2022年7月13日

アドバンテック株式会社

産業用サーバ用シャーシ HPC-5000、塗装方法変更のお知らせ

(4) 外観変更

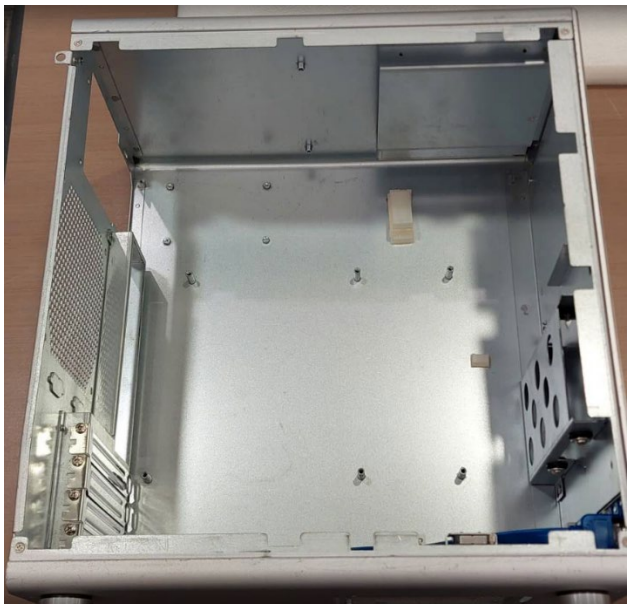
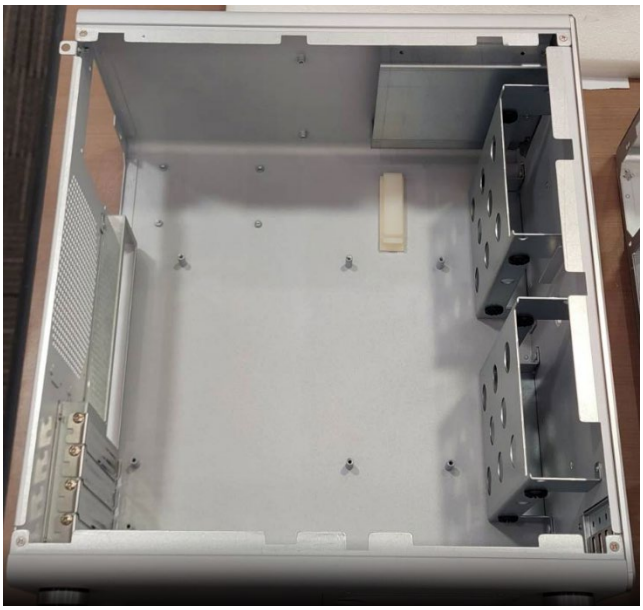
Affected Models	ECOM Number	Estimated Effective Date	Cut-in Implement	Change Description
HPC-5000-30ZXE HPC-5000-50ZXE	ECOM-192566	August. 1st, '22	New working order from August	1. Change material from SECC to SGCC 2. Change design to be inner painting version 3. Change from liquid painting to sand grain powder painting

Affected Models	Current Component	New Component	Category	Outlook Difference	Reason
HPC-5000-30ZXE HPC-5000-50ZXE	1.Material SECC 2.Liquid painting	1. Material SGCC 2. Sand grain powder painting	Mechanical	Yes	environment protection policy announced by China

Appearance difference	
Current	**After**

Liquid Painting	Powder Painting
